DETERMINAZIONE DEL DIRIGENTE SERVIZIO VIA/VINCA 7 agosto 2025, n. 356

[ID VIP 13579] - Parco agrivoltaico denominato “CSPV S. GIORGIO IONICO”, di potenza nominale pari a 17,41 MWP, e delle relative opere di connessione alla RTN, da realizzarsi nei Comuni di S. Giorgio Ionico (TA), Monteiasi (TA) e Taranto.

Proponente: AEI SOLAR PROJECT VII S.R.L.

Procedimento:	ID VIP 13579
Oggetto:	Progetto di un impianto agrivoltaico avanzato denominato "CSPV S. GIORGIO IONICO" di potenza nominale pari a 17,41 MWp e delle relative opere di connessione alla RTN, da realizzarsi nei Comuni di S. Giorgio Ionico (TA), Monteiasi (TA) e Taranto.
Tipologia:	D.Lgs. n. 152/2006 come s.m.i. Parte seconda, ALLEGATO II – Progetti di competenza statale, punto 2)" impianti fotovoltaici per la produzione di energia elettrica con potenza complessiva superiore a 10 MW" di nuova realizzazione.
Proponente	AEI SOLAR PROJECT VII S.R.L.

Figura 05: Area dell'impianto fotovoltaico con buffer di 500 m su cartografia AREE NON IDONEE con segnalazione dei vincoli Beni Culturali

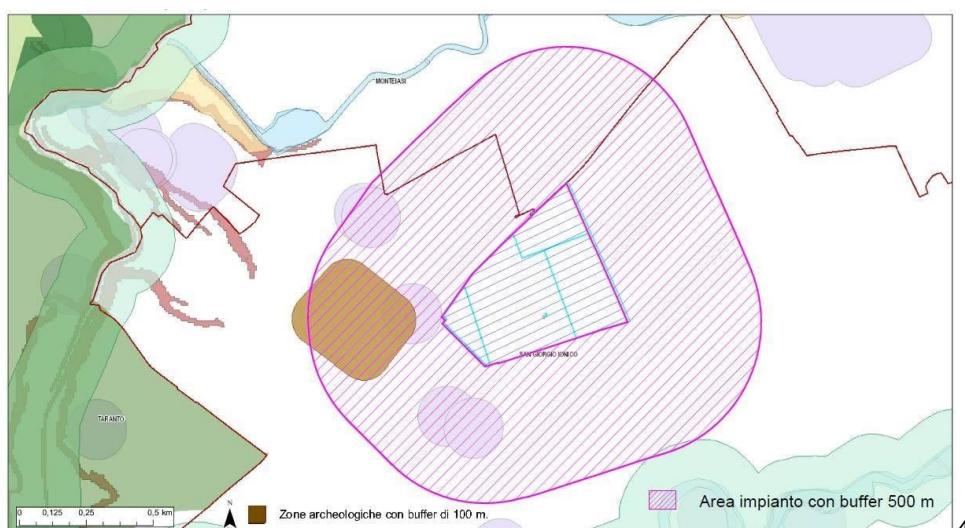
lett. C quater) l'area dell'impianto fotovoltaico **non ricade** nel perimetro dei beni sottoposti a tutela ai sensi del D.Lgs 42/2004 ma **RICADE** nella fascia di rispetto di 500 m (perché trattasi di impianto fotovoltaico) dei beni sottoposti a tutela ai sensi della seconda parte o dell'art.136 del medesimo decreto. Dalla cartografia delle aree NON IDONEE, anche se non riportata sulla cartografia del PPTR., nel buffer dei 500 m risulta presente, così come dichiarato dallo stesso proponente nell'elaborato "E.18_Carta_aree_idonee", un vincolo quale Beni Culturali con 100 m (parte II del D.Lgs 42/2004) e aree tutelate per legge (art. 142 D.Lgs 42/2004) quale zona archeologica con buffer di 100m:

- **MASSERIA PALOMBARA Cod ARC0472 - ARC0473 - NECROPOLI IV-II SECOLO A. C. - ISTITUITO AI SENSI DELLA L. 1089 - Vincolo Archeologico** - distante ca. 120 m a nord ovest dall'area da progetto.

L'area risulta NON IDONEA.

IN CONCLUSIONE l'area impianto è quindi **NON IDONEA ai sensi del Dlgs 199/2021 art. 20 comma 8 punto c quater) e Art. 22-bis** e Decreto Legge 15 maggio 2024, n.63 di cui all'art. 5. Tale idoneità si riferisce all'art.1 com. 2, D.M. 21 giu 2024, che definisce le aree idonee quali aree *"in cui è previsto un iter accelerato ed agevolato per la costruzione ed esercizio degli impianti a fonti rinnovabili delle infrastrutture connesse secondo le disposizioni vigenti di cui all'art. 22 del decreto legislativo 8 novembre 2021, n. 199"*

Figura 07: Ubicazione terreni interessati dall'impianto rispetto a vincoli PPTR con buffer 500 m

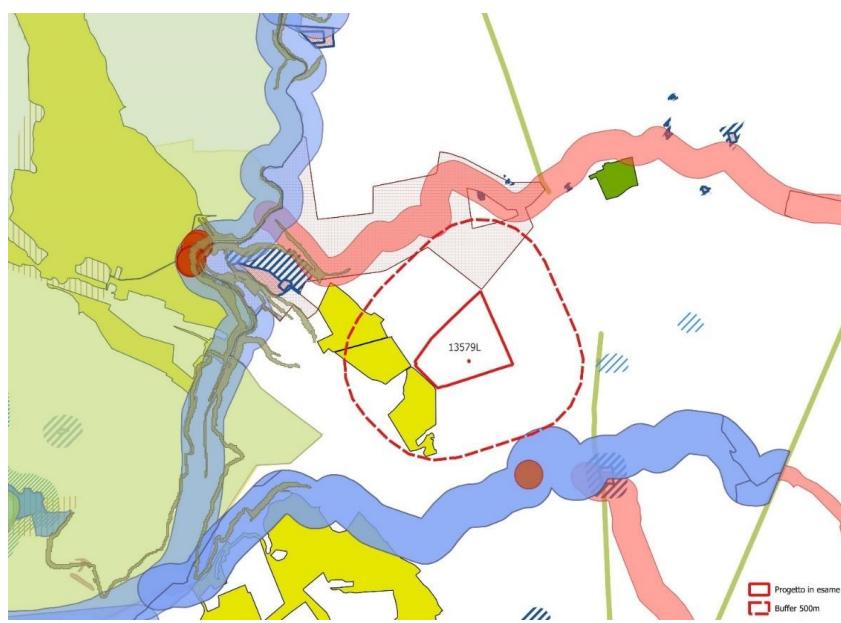
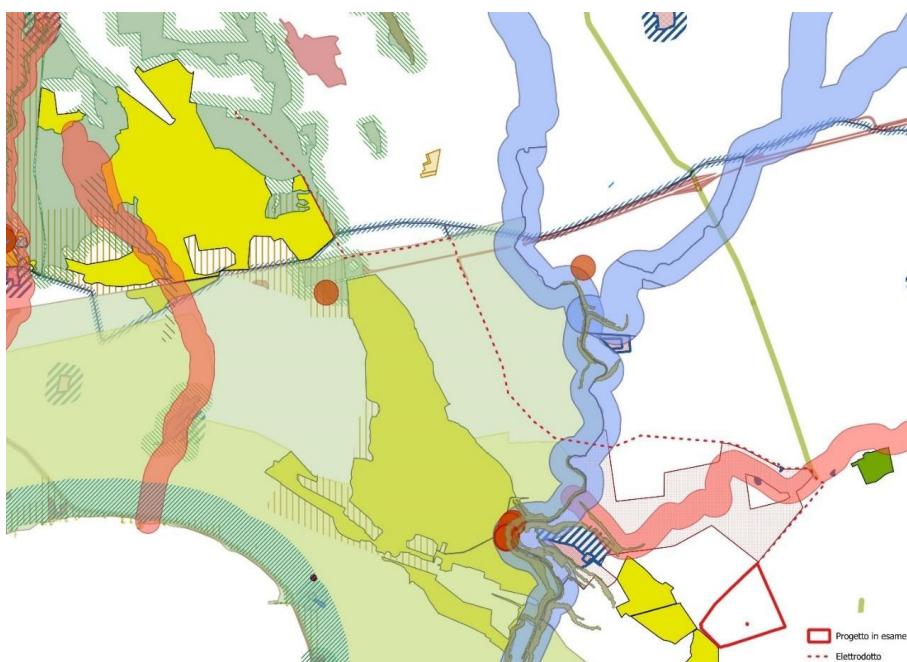
Dall'analisi della cartografia del PPTR si riscontra che le aree dell'impianto **non insistono su vincoli diretti PPTR**. (Fig.07)

Entro un raggio di 500 m si rilevano i seguenti beni oggetti di vincolo PPTR:

- Layer: BP - Fiumi, torrenti, corsi d'acqua iscritti negli elenchi delle acque pubbliche (150m)
- ID_PPTR: LE0020, Nome_GU: Canale La Cicena, Nome_IGM: _nessun toponimo, Decreto: R.d. 7/4/1904 n. 2221 in G.U. n.16 del 6/7/1904
- ID_PPTR: LE0020, Nome_GU: Canale La Cicena, Nome_IGM: _nessun toponimo, Decreto: R.d. 7/4/1904 n. 2221 in G.U. n.16 del 6/7/1904, NOME_COM: SAN GIORGIO IONICO
- Layer: UCP - Reticolo idrografico di connessione della R.E.R. (100m): Lama presso Monteiasi (Canale Fosso Monache)

Figura 15: Sezione particolari pannelli

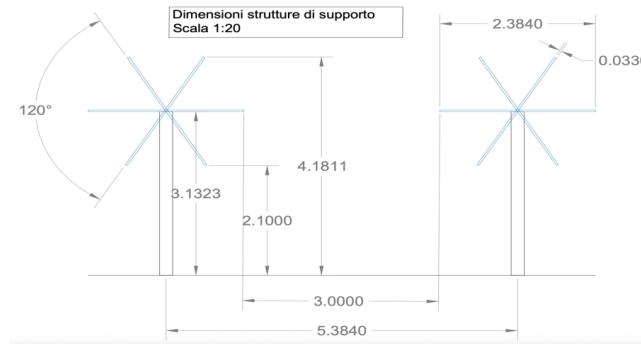
Le strutture di supporto dei pannelli secondo quanto riportato in Figura 15, hanno un’altezza minima dal suolo di 2,10 m e una altezza massima di 4,181 m, l’interdistanza tra i pali dei tracker è di 5,384 m, mentre l’area libera tra i tracker nella loro posizione orizzontale è di soli 3,00 m.

Mentre per le macchine necessarie per la fienagione non sono riportate le dimensioni, anche se appare difficile si possano utilizzare agevolmente anche nel ridotto spazio tra i tracker e soprattutto al di sotto degli stessi in sicurezza.

Inoltre una configurazione così stretta, pur se alta, produce molto ombreggiamento anche a causa del movimento di inseguimento del sole, a discapito dello sviluppo delle coltivazioni, specie quelle sotto i tracker.
